Oggetto: [ID: 9065] Progetto di un impianto agrivoltaico denominato "Boccardi", della potenza di 30,15 MW con impianto di accumulo di 26 MW e delle relative opere di connessione alla RTN, da realizzarsi nel comune di Brindisi (BR).

Proponente: Merope sol S.r.l. – controdeduzioni al parere tecnico istruttorio della Soprintendenza Speciale per PNRR - MIC|MIC_SS-PNRR|29/12/2023|0029477-P

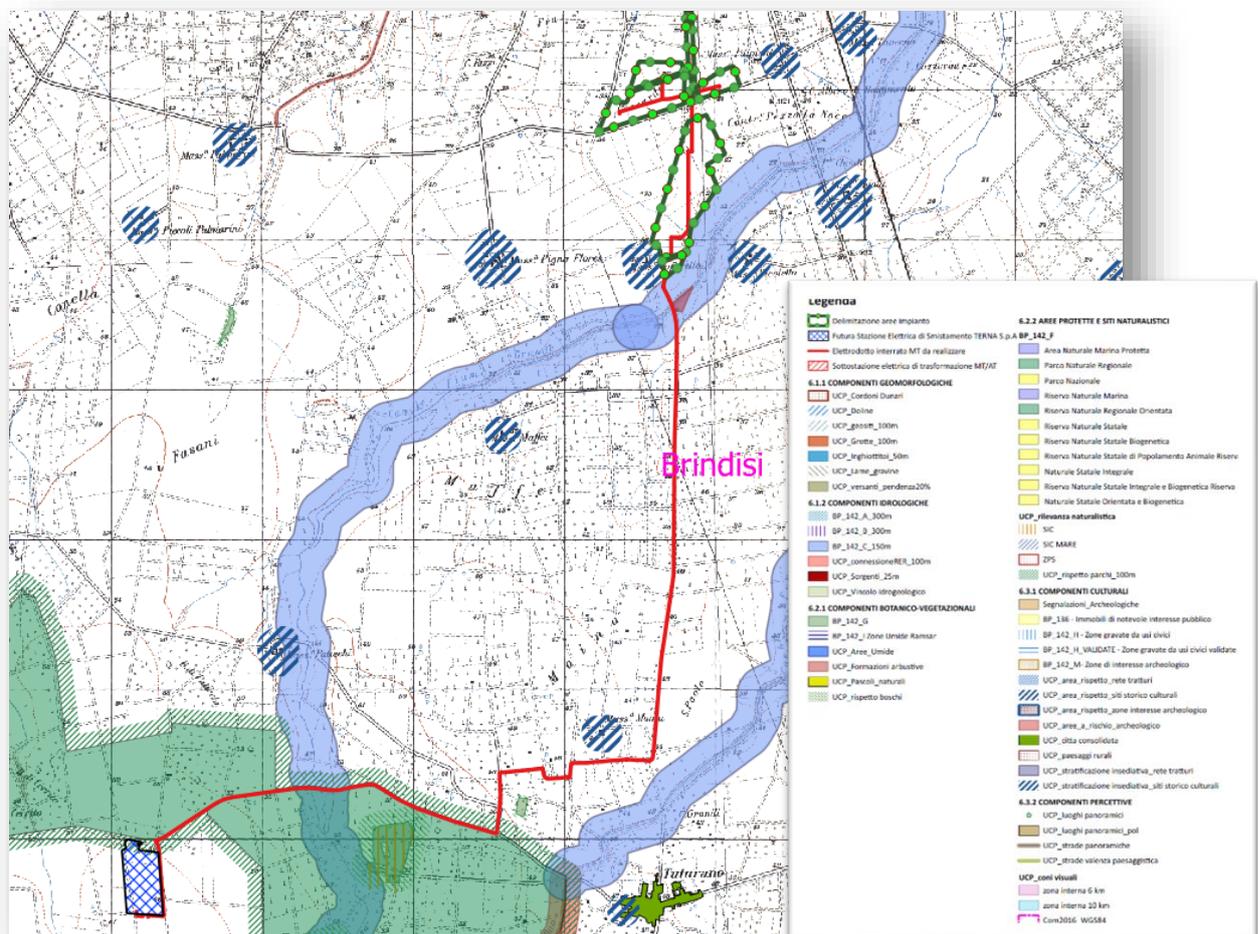
In prossimità delle aree di progetto si segnala la presenza di due corsi d'acqua tutelati ai sensi dell'art. 142, co. 1 let. c) del D. Lgs. 42/2004 e censiti come *Bene paesaggistico* (BP) dal PPTR vigente, tra le *Componenti idrologiche* e in particolare:

- *Canale Li Pronai e Palmarini* a circa 1,5 km a nord-ovest dall'area di progetto;
- *Fiume Grande* a ridosso del quale va a collocarsi il campo B di progetto e inoltre intercettato dal cavidotto di progetto;
- *Canale Foggia di Rau* a est;
- *Canale Fiume Piccolo* a nord;
- *Canale Cillarese* a ovest censito come Reticolo idrografico individuato dallo stesso PPTR come *Ulteriore contesto paesaggistico* (UCP).

Rispetto alle Componenti Idro-Geo-Morfologiche, il PPTR indica esplicitamente di "*garantire l'efficienza del reticolo idrografico drenante dei corsi d'acqua e dei canali di bonifica*" e di "*assicurare la continuità idraulica impedendo l'occupazione delle aree di deflusso anche periodico delle acque.*" La vicinanza dell'impianto di progetto a fiumi e ai corsi d'acqua del reticolo idrografico di connessione della R.E.R., come precedentemente indicato, entra in contrasto con la direttiva del PPTR che afferma di "*valorizzare naturalisticamente le aree di recapito finale di bacino endoreico*", "*di ridurre l'artificializzazione dei corsi d'acqua*" di "*prevedere misure atte ad impedire l'impermeabilizzazione dei suoli privilegiando l'uso agricolo estensivo*".

Si ritiene in proposito che il rapporto di intervisibilità tra impianto, beni paesaggistici e ulteriori contesti precedentemente citati contribuirebbe a sminuire i valori paesaggistici rispettivamente dell'area tutelata e degli immobili tutelati e delle relative *aree di rispetto*.

Il Piano Paesaggistico Territoriale Regionale (PPTR) è piano paesaggistico ai sensi degli artt. 135 e 143 del Codice, con specifiche funzioni di piano territoriale ai sensi dell'art. 1 della L.R.7 ottobre 2009, n. 20 "Norme per la pianificazione paesaggistica".

Con riferimento agli impianti fotovoltaici di grande generazione (comunque non assimilabili ad impianti agrivoltaici a seguito di Sentenza T.A.R. Puglia 4 settembre 2022 n. 1750), le componenti del paesaggio individuate nello strumento di pianificazione sono rappresentate nella figura che segue (estratta dagli elaborati di progetto) dalla quale si evincono le interferenze delle opere in progetto rispetto alle componenti idro-geo-morfologiche.

Di conseguenza, tralasciando le componenti che, pur rientrando nell'areale di impatto potenziale, non interferiscono con le opere poiché ubicate a distanza considerevole delle stesse, dalla sovrapposizione con le aree tutelate di cui al PPTR sono emerse esclusivamente le seguenti interferenze:

- l'elettrodotto ricade in due punti nell'area buffer (150 m) del corso d'acqua Canale Fiume Grande;
- l'elettrodotto percorre la strada che attraversa l'area della Riserva Naturale Regionale Orientata "Boschi di Santa Teresa e dei Lucci" e suo relativo buffer (100 m).

Le uniche interferenze, quindi, riguardano esclusivamente il percorso dell'elettrodotto interrato che percorre viabilità esistente e pertanto non sono da ritenersi significative in termini di compatibilità.

Infatti, visto anche i più recenti indirizzi normativi in tema di autorizzazione paesaggistica, questa circostanza non inibisce la realizzazione dell'opera **essendo la parte d'opera interessata da cavo interrato sotto strada esistente e pertanto non richiede specifiche autorizzazioni paesaggistiche anche se rientrante all'interno di aree tutelate**. Si precisa infatti che ai sensi del D.P.R. 13 febbraio 2017 n. 31, la parte d'opera ricade tra quelle elencate Allegato A (di cui all'art. 2, comma 1) - INTERVENTI ED OPERE IN AREE VINCOLATE ESCLUSI DALL'AUTORIZZAZIONE PAESAGGISTICA - Cat. A.15: *fatte salve le disposizioni di tutela dei beni archeologici nonché le eventuali specifiche prescrizioni paesaggistiche relative alle aree di interesse archeologico di cui all'art. 149, comma 1, lettera m) del Codice, la realizzazione e manutenzione di interventi nel sottosuolo che non comportino la modifica permanente della morfologia del terreno e che non incidano sugli assetti vegetazionali, quali: volumi completamente interrati senza opere in soprasuolo; condotte forzate e reti irrigue, pozzi ed opere di presa e prelievo da falda senza manufatti emergenti in soprasuolo; impianti geotermici al servizio di singoli edifici; serbatoi, cisterne e manufatti consimili nel sottosuolo; tratti di canalizzazioni, tubazioni o cavi interrati per le reti di distribuzione locale di servizi di pubblico interesse o di fognatura senza realizzazione di nuovi manufatti emergenti in soprasuolo o dal piano di campagna; l'allaccio alle infrastrutture a rete. Nei casi sopraelencati è consentita la realizzazione di pozzetti a raso emergenti dal suolo non oltre i 40 cm."*

Quanto sopra riportato resta valido anche per quanto riguarda l'attraversamento in prossimità del Fiume Grande da eseguirsi mediante la tecnica TOC.

Si precisa inoltre che nessuna opera relativa ai campi agrivoltaici, ad esclusione dei tratti di cavo interrato sopra esaminato, risulta interferente con aree tutelate o buffer di rispetto ed in particolare l'area B di progetto, citata nel parere, risulta ubicata all'esterno del buffer di rispetto del Fiume Grande in quel tratto.

Si precisa infine che il progetto presenta una relazione idrologica e idraulica ed una relazione geologica (TAV_C - rif PCGG1M3_Relazione_Idrologica_e_Idraulica_C., TAV_B-PCGG1M3_Relazione_Geologica_B) dalle quali si dimostra la compatibilità idro-geo-morfologica delle opere.

6.3.2 - Allegato cartografico Coni Visuali - fasce di intervisibilità

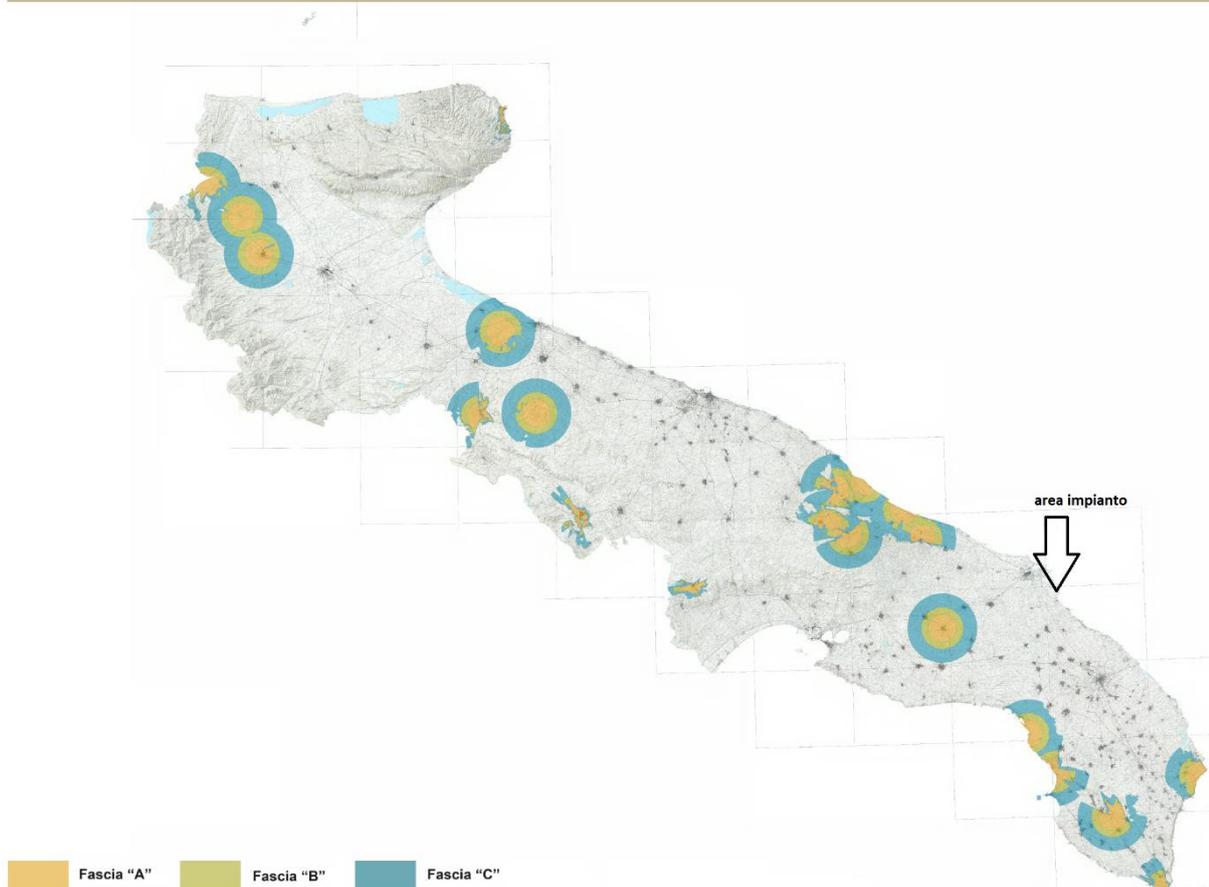
- Per l'attuazione dell'**obiettivo 7**, "Valorizzare la struttura estetico-percettiva dei paesaggi della Puglia" è definito, tra gli altri, il seguente indirizzo: "Salvaguardare le visuali panoramiche di rilevante valore paesaggistico, caratterizzate da particolari valenze ambientali, naturalistiche e storico-culturali e da contesti rurali di particolare valore testimoniale". Tale indirizzo indica con chiarezza che l'introduzione di opere di mitigazione e schermatura lungo il perimetro di impianto incide alterando le ampie visuali libere che caratterizzano l'ambito e inoltre la parte fotovoltaica dell'impianto, che risulta visibile e riconoscibile, sebbene sia presente la siepe quale opera di mitigazione lungo il perimetro delle aree di progetto, risulta un elemento estraneo rispetto alle valenze ambientali e storico-culturali presenti nell'immediato intorno delle aree di progetto.

In relazione a tale obiettivo, inoltre, sono definite le seguenti direttive: "gli enti e i soggetti pubblici, nei piani e nei programmi di competenza, **nonché i soggetti privati** nei piani e nei progetti che comportino opere di rilevante trasformazione territoriale:

- impediscono le trasformazioni territoriali (nuovi insediamenti residenziali turistici e produttivi, nuove infrastrutture, rimboschimenti, impianti tecnologici e di produzione energetica) che alterino o compromettano le componenti e le relazioni funzionali, storiche, visive, culturali, simboliche ed ecologiche che caratterizzano la struttura delle figure territoriali;

- impediscono le trasformazioni territoriali che alterino il profilo degli orizzonti persistenti o interferiscano con i quadri delle visuali panoramiche;

- salvaguardano le visuali panoramiche di rilevante valore paesaggistico, caratterizzate da particolari valenze ambientali, naturalistiche e storico culturali, e da contesti rurali di particolare valore testimoniale;

- individuano fasce di rispetto a tutela della fruibilità visiva dei paesaggi attraversati e impediscono le trasformazioni territoriali lungo i margini stradali che compromettano le visuali panoramiche.

Le direttive indicate per il conseguimento dell'**obiettivo 7** del PPTR, a cui si riferisce il parere tecnico, e relative alla salvaguardia delle visuali panoramiche di rilevante valore paesaggistico:

- prevedono l'individuazione cartografica di queste visuali di rilevante valore paesaggistico;
- impediscono le trasformazioni territoriali che interferiscono con i quadri delle visuali panoramiche o comunque compromettono le particolari valenze ambientali storico culturali che le caratterizzano;
- valorizzano queste visuali.

Al fine di valutare l'effettiva compatibilità di un'opera con il Piano rispetto a questo obiettivo è necessario preliminarmente identificare le citate visuali panoramiche e stabilire il rapporto di interferenza dell'opera rispetto alle medesime.

Il Piano individua queste visuali per come riportato nella figura che segue estratta dal PPTR 4.1.1 – parte II:

Nota l'individuazione delle visuali, è evidente che l'area oggetto di intervento risulta estranea a tutte le fasce di intervisibilità censite dallo stesso Piano, per come richiesto dalle proprie direttive e, pertanto, non si riscontrano incompatibilità dell'opera con questo obiettivo.
